**הנדון: כינוס מליאת הועדה המקומית לתכנון ולבניה  
מספר ישיבה: 20-0003**

1. תא/תעא/4043(1) מגדל לבנדה (אלדן)  
בקשה לדין חוזר הוגש ע"י חבר המליאה שולה קשת

**בקשה לדיון חוזר במליאת הוועדה המקומית בהמשך להחלטת ועדת המשנה לתכנון ובניה מיום 19.08.2020**  
**תא/תעא/4043 (1) – דיון בעיצוב ארכיטקטוני מגדל לבנדה (אלדן)**

### הדמיות המבנים

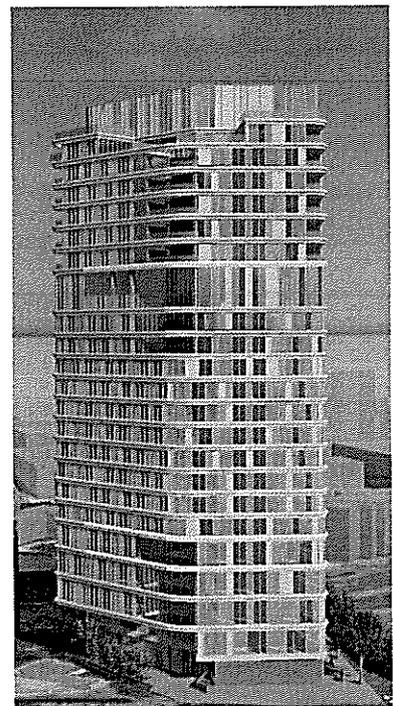
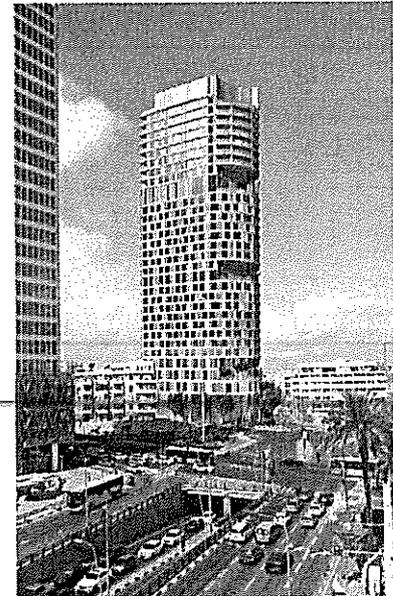
אסף הראל: בענין האטריום הפנימי למה אם סוגרים מדוע הנחת היסוד אם המבנה הוא שלם אז צריך לשמור על קווי המתאר הנוכחים ורק להשלים? ולמה לא מקטינים את תכנית הבנין. אני מעדיף את האופציה העיצובית של אדריכל העיר. הרעיון לחבר את בית האוניה לא רעיון טוב בכלל וזה לא מקובל. יש כאן בנין צמוד וכל הערכים של המינמליזם והאחדות והפשטות מקבלים היפוך בבנין ואני שואף לבנין עוד יותר פשוט עוד יותר אחיד הזיתות יותר שקטות. בעיניי לא צריך את קומת הביניים לעשות שם קומה כפולה. העליה לגובה במקומות כאלה היא מבורכת. עדיף שקומות העסקים יהיו צמודות לקומה הציבורית.

ליאור שפירא: הדוגמא שהיזם הציג עם הבנין העגול הוא שונה מהמרקם העירוני והוא ממוקם בשער כניסה לעיר, זה מבלט את החלק שלא בעיר הלבנה. מצד אחד האדריכלות עם הזכוכיות מציג דברים שאנחנו לא אוהבים ומצד שני הבנין כבנין יוצר סוג של מלרוז פלייז שומר על סביבה, הוא נמצא ליד מגדל ויטניה ודווקא במקומות כאלה שאנחנו יכולים לאפשר לעצמנו כדאי לנסות. גם יפה שהיזם חשב איך לשלב עם הבנין הנוסף. אנחנו מקבלים הדמיה איך הבנין יראה אם תיהיה תוספת של 50% וזה מבורך ואני מקווה שהמגדל יגדל לגובה וצריך להבין מה המטלות הציבוריות.

מיטל: שאתה מתייחס להרחבה תתייחס גם לזיקת ההנאה שהורחבה לשטח מעבר ליד המצוק השטח של 670מ'. בנוסף אני אוהבת את הצעת אדריכל העיר. תבחירו מה עיקר הויכוח של העיצוב והמשמעותיות האחרות בזיקות הנאה, מה המשמעות בתכנית בקומת הקרקע, מה המשמעות של הצללת עצים וכד'. דבר שני להגיד שמתוקף מה נאמר שעל תוכנית מתאר אפשר להוסיף של 50% ? אז בשביל מה צריך לתקן את תוכנית המתאר.

אלון גולדמן: בקשנו לראות חלופה של עיצוב מגדל יותר רגולרי, כלומר שהנפח עוקב את קווי הבנין ויודע לתפוס את הצומת בצורה אחידה. כנל ללא קפיצה וקומות "רוחבות" על פני קומות אחרות כלומר שהנפח שלו אחיד. זה תואם גם לשפה האחידה לאורך המע"ר. לגבי חיבור לסביבה והשער כניסה שנמצא בנווה שאנו, רח' ראש פינה יקבל גם את מגדל לבנה וגם את מגדל הרכבת 72 שכבר נמצא בעבודה היום אצלנו במינהל והוא גם נותן נפח שעוקב אחרי הצומת אחיד ורגולרי. בהסתכלות על התוכניות עיצוב שמקודמות בסביבה ותביעות שאושרו אנחנו מאמינים שהחלופה הרגולרית היא הנכונה במקרה הזה. בנוגע לקומת הקרקע וזיקות ההנאה לשימוש הציבור נעשתה עבודה מאוד טובה בשיתוף פעולה מצויין לקבל קומת קרקע שיש בה חזיתות מסחריות וזיקת הנאה רחבה לשימוש הציבור. התביעה מרחיבה את המדרכות ברוחב 4מ' והתכנון של עורף המגדל עם זיקת ההנאה תא שטח ביחס למצוק עבודה טובה של אדריכלים. אלון הרשקוביץ: לגבי האתריום היה אפשר לתכנן בצורה שונה זו בחירה של האדריכל זה מה שנבחר להציג בחלופה שאנחנו בקשנו.

חלופת מה"ע ואדריכל העיר התקבלה

- הועדה החליטה לאשר את בהחלופה העיצובית שהוצעה ע"י מה"ע וזאת בכפוף לתנאים הבאים:
1. סיום תאום לנושא מיקום מערכות טכניות. העתקת פילר מערכות ושילובו בנפת הבניין.
  2. סיום תיאום לתכנית ייצוב המצוק וקבלת אישור יחידת המצוקים במנהל בתי"ש.
  3. סיום תאום תכנון השטח הציבורי הבנוי מול אגף מבני ציבור וקבלת אישור אגף הנכסים.
  4. סיום תאום מול היחידות העירוניות: יחידה לתכנון בר קיימא, אגף התנועה, הרשות לאיכות הסביבה.

**חזיתות:**

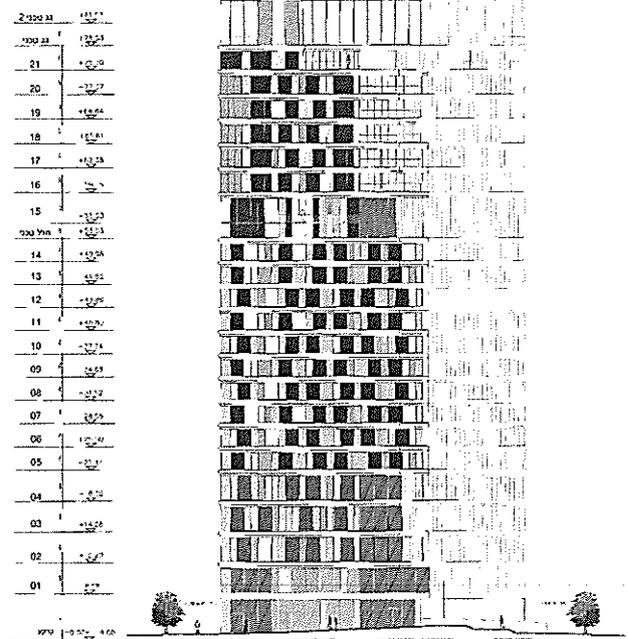
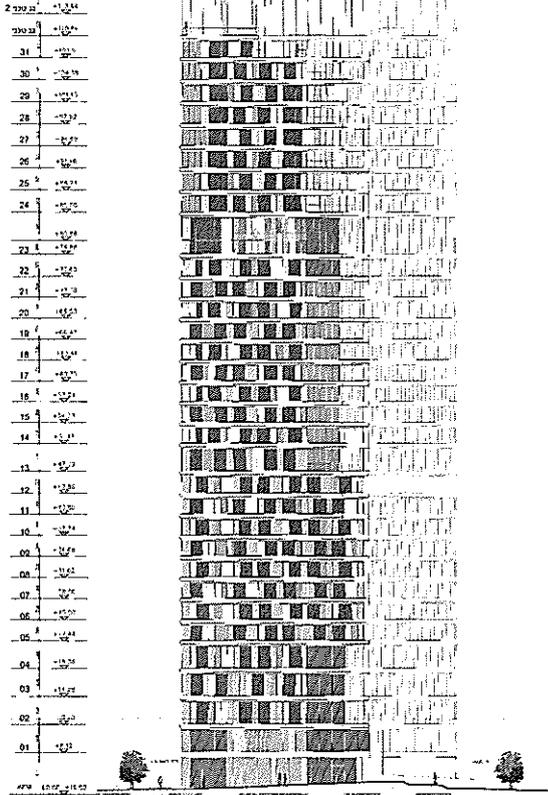
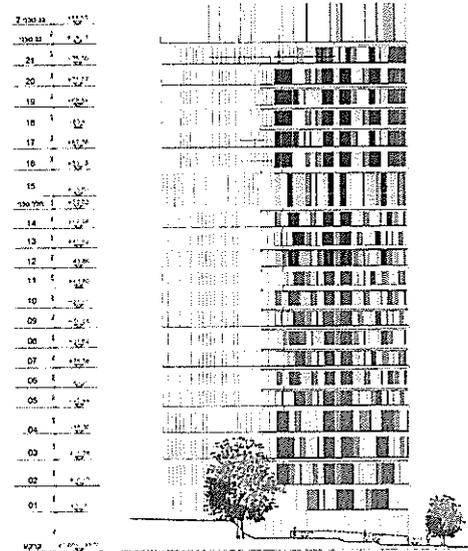
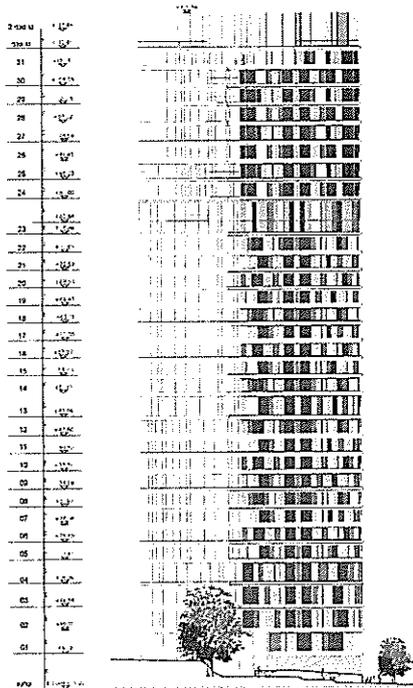
**ד. תכנית העיצוב מציעה לאפשר עוד 5 קומות בעתיד, בכפוף לניוד זכויות.**

**היבטים מרכזיים בהטבה משמעותית זו ליזמים לא נבחנו לעומק (לפי הדראפט לדיון):**

(1) למרות שלכאורה מדובר בהקלה אפשרית לפי תקנות סטייה ניכרת, כאן נאמר מראש שהדבר יתאפשר רק בכפוף לניוד זכויות, הליך שאמור להיעשות במסגרת תביע חדשה. כך, לכאורה, תכנית עיצוב שנדונה בוועדת המשנה של הוועדה המקומית "מאשרת למפרע" תביע חדשה לניוד זכויות. יש לציין שאינני בטוחה אם תביע חדשה היא בסמכות הוועדה המקומית (בגלל השינוי המשמעותי במספר הקומות). נדרשת הבהרת היועמ"ש בנושא הסמכות לאשר הטבה זו במסגרת תכנית עיצוב.

(2) תכנית העיצוב לא קבעה מה יהיה השימוש בחמש הקומות שיתווספו לתביע, ולא קבעה מה יהיה היקף השטח הציבורי שיוקצה מסך התוספת. מכיוון שמדובר בהטבה, ומכיוון שהתביע הושרה עם הקצאה נמוכה מהנדרש לשטחי ציבור לפי תא/5000, היה מצופה שחלק משמעותי מתוספת השטחים תוקצה לטובת הציבור.

מיטל להבי: המיקום הוא בשער כניסה לעיר וזה יצליל לכיוון איילת השחר וראש פניה. הייתי שמחה לראות מה המתאר אומרת על האזור הזה. הוא מבקש זכות מוקנת בתב"ע אבל לגבי התוספת של 5 קומות זה המקום לשאול אם נכון או לא ללכת מעבר לתב"ע ולהוסיף קומות בגלל ההצללה וכי.

אורלי אראל: אנחנו רק מראים אופציה ושנבוא עם התבע נבוא עם כל הבדיקות. מיטל: מה ההבדל בין התוכנית של העיריה לתוכנית של היזם. לבוא ולהגיד לנו שבמקום זיקת הנאה של המצוק שנדרשת בתב"ע ברח' של 2 מ' עד 2.5 נותנים לנו 5.5 מ' בכל הצגה אחרת היו מציגים לנו את זה כתועלת ציבורית שראויה למילה טובה. ברגע שאומרים שמגדילים את זיקת ההנאה ל 670מ שטח של זיקת הנאה היו אומרים וואו. אז בואו נראה את הדברים הטובים לבוא ולתת לנו זיקת הנאה של כל המצוק כמעט 9 מ' אני רוצה הסבר.

אורלי אראל: ולכן הראנו שיש לתוכנית העיצוב שתי חלופות אחת לפי התבע התקפה והשניה תוספת של 5 קומות שיהיה ניווד משימור.
